SERVIZIO INFORMAZIONE

Modifica del materiale

del rullo di rinvio 532 0111 10

Figura 1: Versione precedente in metallo sinterizzato

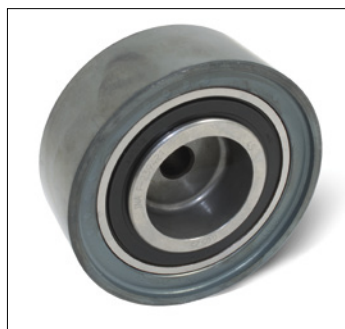
Nell'ambito del continuo processo di sviluppo e miglioramento dei nostri prodotti, la superficie di scorrimento del rullo di rinvio 532 0111 10 è stata modificata da metallo sinterizzato a lamiera.

Durante la fase transitoria si può verificare che vengano forniti rulli di rinvio con superficie sia in metallo sinterizzato che in lamiera.

Nonostante le diverse versioni disponibili, entrambi i rulli di rinvio possono essere impiegati senza restrizioni per le vetture indicate nei cataloghi.
